**Avis délibéré de la mission régionale d'autorité environnementale
sur le parc agrivoltaïque Chapus porté par la société CPES
Chapus sur la commune de Roussas (26)**

Avis n° 2024-ARA-AP-1682

Avis délibéré le 23 avril 2024

Figure 2: Plan de masse de l'installation (source : résumé non-technique de l'étude d'impact).

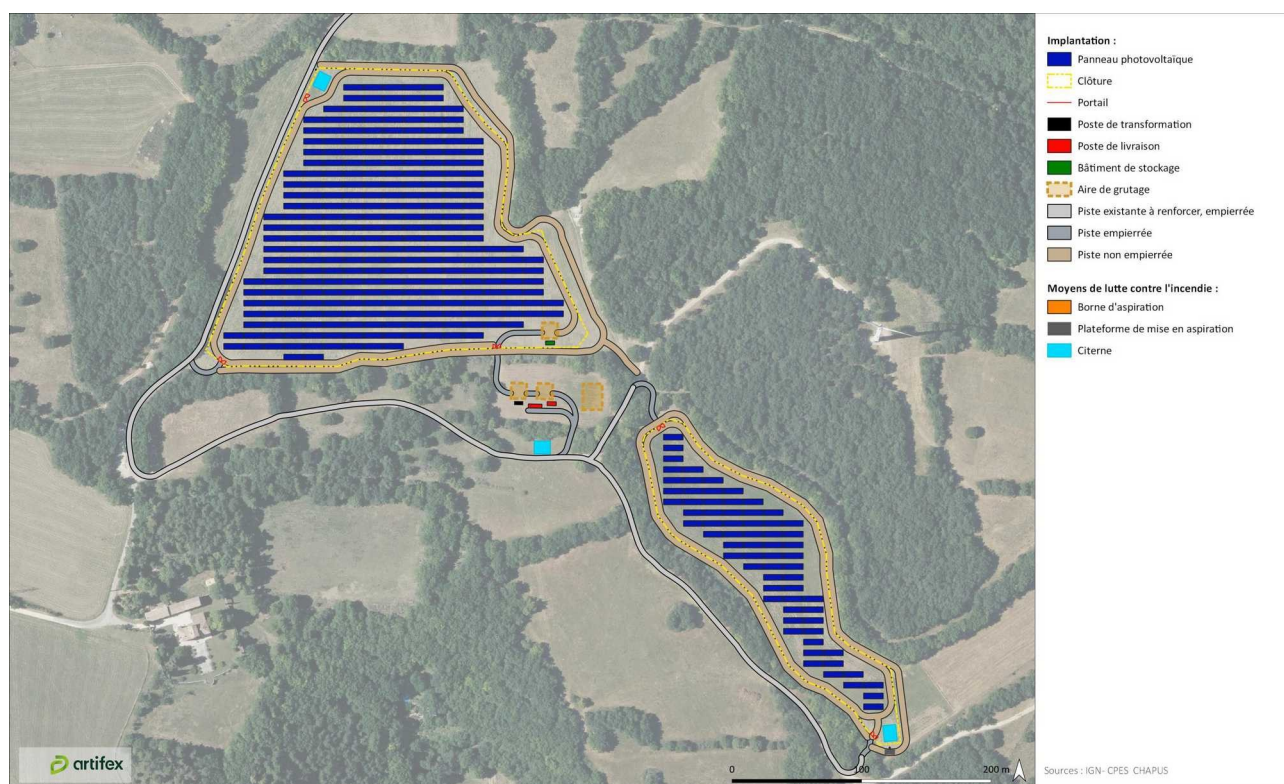
Le raccordement en souterrain de la centrale photovoltaïque au réseau électrique national n'est en effet pas décrit précisément, ni les travaux éventuels concernant le poste source. Ses incidences environnementales ne font pas l'objet d'une analyse approfondie, et la capacité réservée au titre

du S3REnR n'est pas mentionnée⁴. Faisant partie du projet, ses caractéristiques et son tracé doivent être présentés et ses incidences évaluées de manière précise, ainsi que tous éventuels renforcements de poste de transformation et de lignes haute tension, même s'ils relèvent d'une autre maîtrise d'ouvrage et d'un calendrier différent. Ce n'est pas le cas dans le dossier fourni qui doit l'inclure dès ce stade.

L'Autorité environnementale recommande de décrire précisément et d'inclure explicitement dans le périmètre du projet et de l'étude d'impact, le raccordement au réseau électrique, fonctionnellement lié au parc photovoltaïque, et les éventuels nécessaires renforcements au réseau électrique national, d'évaluer leurs incidences environnementales et de présenter les mesures prises pour les éviter, les réduire et si besoin les compenser.

Figure 3: Cartographie des habitats de l'aire d'étude immédiate (source : étude d'impact).

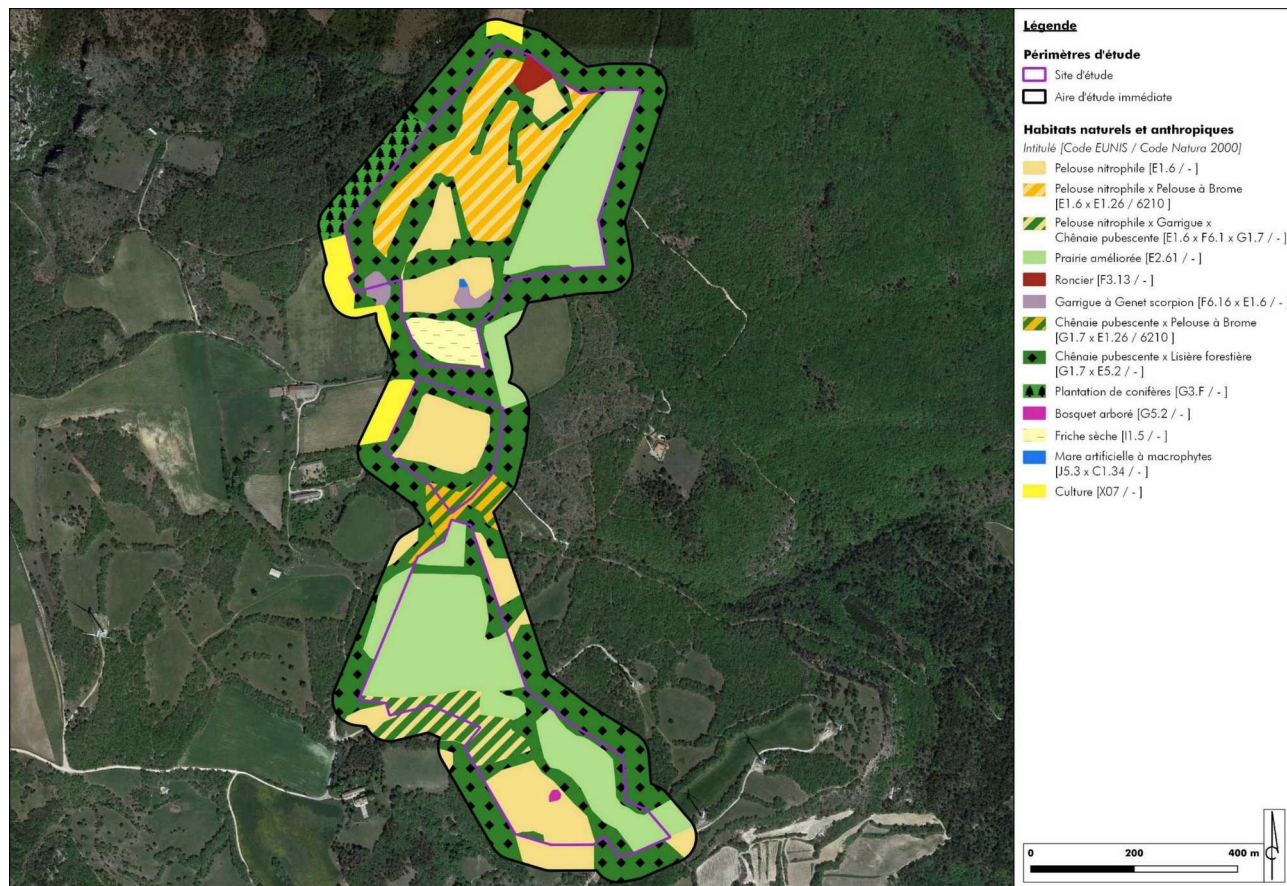
La zone d'implantation se positionne principalement en milieu ouvert, de [Prairie améliorée](#), avec garrigues et forêt de Chênes pubescents dans les marges (cf. figure 3). La continuité écologique est appréciée grâce au [schéma régional de continuité écologique Rhône-Alpes](#) (SRCE) désormais intégré au sein du Sradet, plaçant l'aire d'étude immédiate dans des espaces terrestres de perméabilité forte principalement sur la zone sud d'implantation potentielle retenue et dont la porosité doit donc être préservée.

L'Autorité environnementale recommande de revoir la méthodologie d'identification des zones humides en réalisant, dès la présente étude d'impact, des sondages pédologiques afin d'identifier l'ensemble des zones humides et de compléter l'étude des habitats naturels.

Figure 4: Localisation des enjeux écologiques (source : étude d'impact).

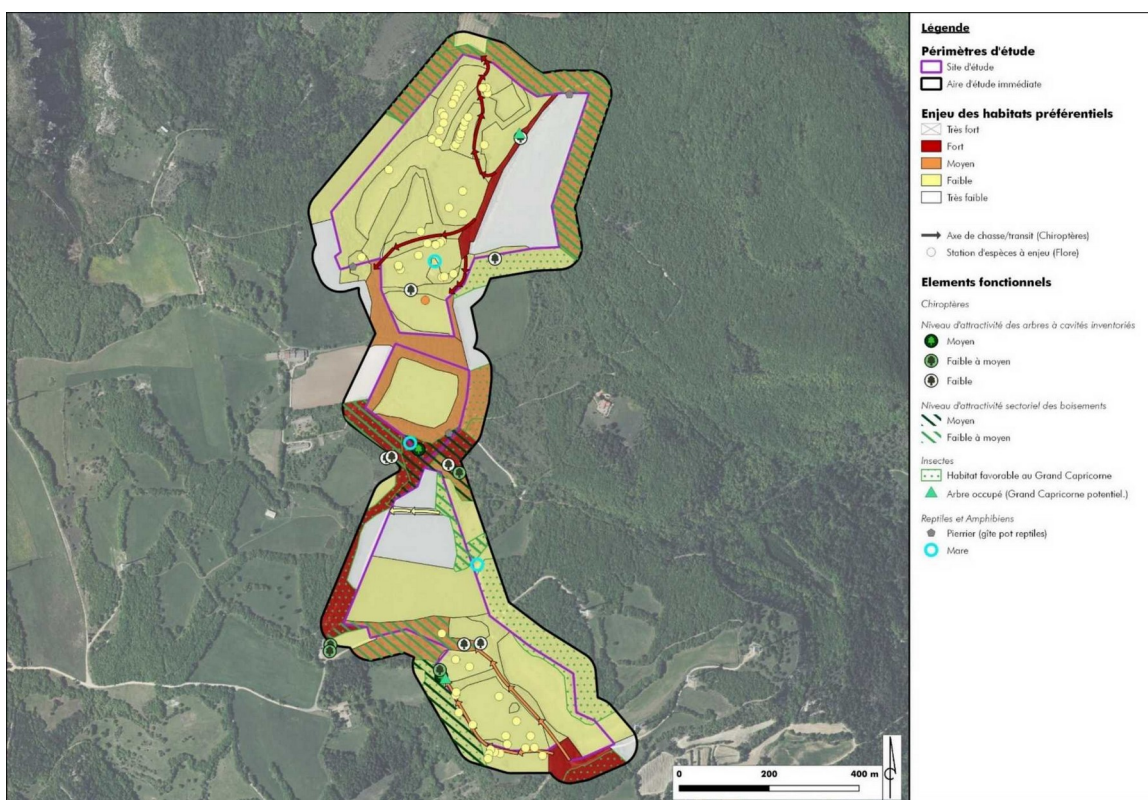
L'absence de perte nette de biodiversité n'étant pas démontrée dans l'étude d'impact, l'Autorité environnementale recommande en outre (cf figure 4), de revoir les mesures d'évitement, de réduction et de compensation du projet en particulier pour les chiroptères.
